**BYGGESAG:** BOLIGBEYGGELSE SKOVPAKEN **TEGN.NR.** CASPERSEN & KROGH  
**BYGHERRE:** SKOVPAKEN 8240 APS M.F.L. **2.13D**  
**SAG NR.:** 0612  
**TEGNING:** HOVEDPROJEKT - BOLIG TYPE 1.13 - PLAN STUEETAGE OG 1.SAL  
**MÅLESTOK:** 1:50 / 1:5  
**DATO:** 1. APRIL 2008 **REV.D :** 8. FEBRUAR 2011

TEGN. NR.: **2.13D**

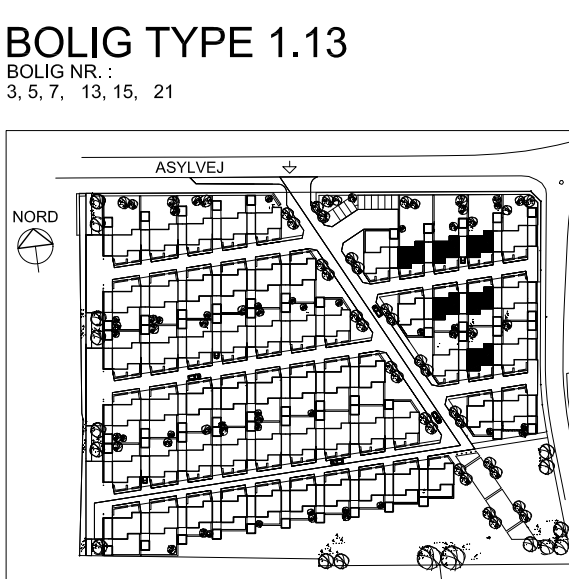
- REVISION :**
- A : DETALJE 7 ÆNDRET I HENHOLD TIL ÆNDRINGS- OG SUPPLEMENTSBLAD 2. DATERET 24.09.09. INVENTAR / LÅGER FORAN INSTALLATIONER I BRYGGERES RUM 1.3 ÆNDRET.

- B : KARMINDDELING - FACADEPARTIER RUM 1.1 (1.SAL), 1.2 OG 2.4A - ÆNDRET. FACADEPARTI RUM 1.1 (STUEETAGE MODUL D 7-3-4) ÆNDRET - DØR FLYTTET. FACADEDØR RUM 1.3 ÆNDRET TIL UDADGÅENDE DØR. INDVENDIG DØR RUM 1.4 ÆNDRET - DØRØPSLAG VENDT. UDVENDIG GRØFT OG DEL AF GITTRERIST - MODUL D - E / 4 - FJERNET. GITTRERISTENS LÆNDE - MODUL D 11-4 ÆNDRET. TERRASSEPLANKER TAGTERRASSE - FUGER OG 'MELLEMLISTYKKER' TILPASSET FREMTIDIGE SØJLER FOR EVENTUELT GLASHUS. SNITPIL E (PRINCIPIELT) - PÅFØRT.

- C : BRUSENICHE RUM 2.2 ÆNDRET / UDVIDET. INVENTAR ÆNDRET. INSPEKTIONSLEM L2 I VÆG RUM 2.1A / 2.2 FJERNET. DØRE RUM 2.1A / 2.2 OG 2.1A / 2.3 - ÆNDRET / VENDT. GULVKOTE TAGTERRASSE ÆNDRET / HÆVET. TRIN RUM 2.1A / TAGTERRASSE - FJERNET. HUL FOR INSPEKTIONSLEM L1 RUM 2.4A - ÆNDRET / UDVIDET.

- D : GULVKOTE 1.SAL ÆNDRET (HÆVET 50 MM). PLACERING AF UDV. BELYSNINGSARMATURER PÅFØRT.
